En forma esquemática de la planta propuesta, vamos a explicar los diferentes criterios utilizados siempre teniendo presente el **Decreto 68/2000 del G.V. que regula la Ley 20/1.997 para la promoción de la ACCESIBILIDAD.**

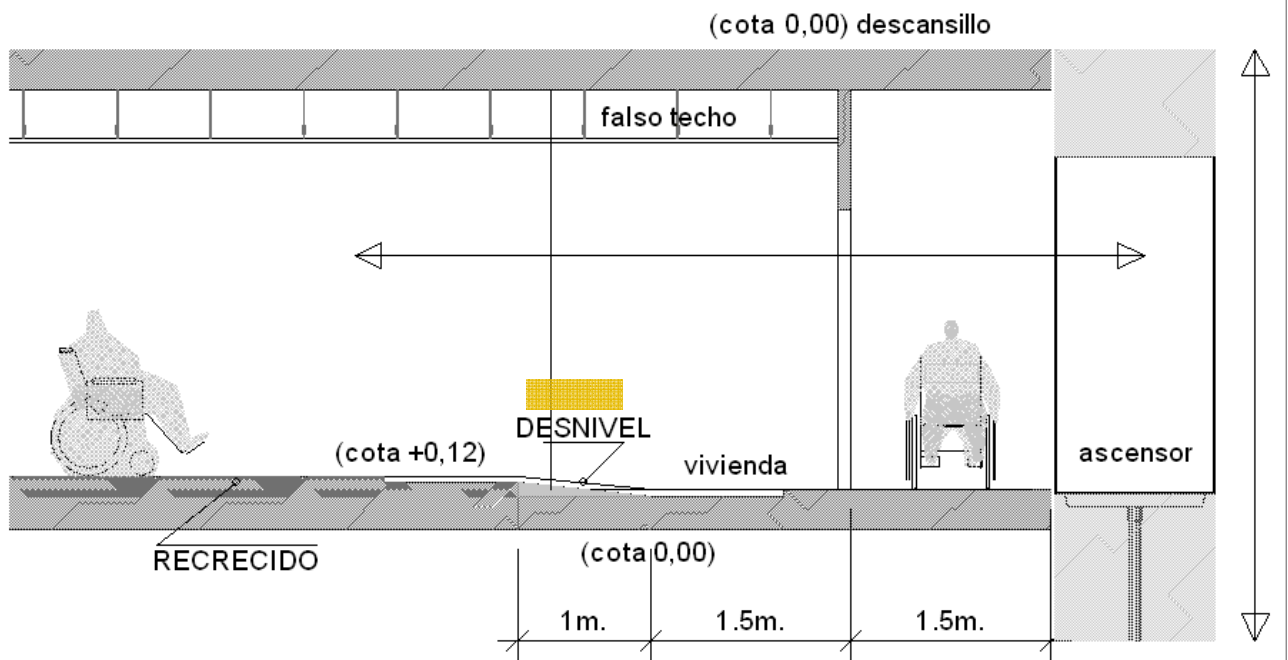
Acceso a la vivienda (1) con cota 0,00 de referencia.
¡¡ OJO !! Proteger la puerta inferiormente 30cm. (zona expuesta a golpes involuntarios).

En esta zona (2) de recibir, se implantaría la RAMPA de conexión entre las diferencias de cotas (en el suelo), que se producen al nivelar y dar el tratamiento adecuado a la vivienda y el descansillo sin tratar (cota 0,00 de referencia).

En el espacio COMÚN o zona de estar y ofrecer, se desarrollarán las actividades propias y compartidas de los usuarios, situando una zona de manufactura y preparado de productos para poder alimentarse, celebrar, etc. (en verde).

Estas zonas están destinadas al descanso o actividad más particular de los componentes familiares.

Zona más privada utilizada para la higiene personal.

Las puertas correderas preferiblemente.

Según el Decreto 68/2000 del G.V. que desarrolla la Ley 20/97 EN REFORMAS, cuando la longitud de la plataforma de conexión entre dos cotas diferenciadas NO EXCEDE de 3,00m. puede adoptar un desnivel del 12% →

→ Que **disponemos de 12cm. cada 1m. de rampa**, para absorber la diferencia de cota entre la vivienda adaptada y nivelada con su acabado a elegir y la cota actual del exterior (descansillo).

→ Siguiendo con la flexibilidad (argumentada) de las REFORMAS y admitida por el Decreto 68/2000 del G.V., **podemos forzar el descansillo hasta un diam. de 140cm.**
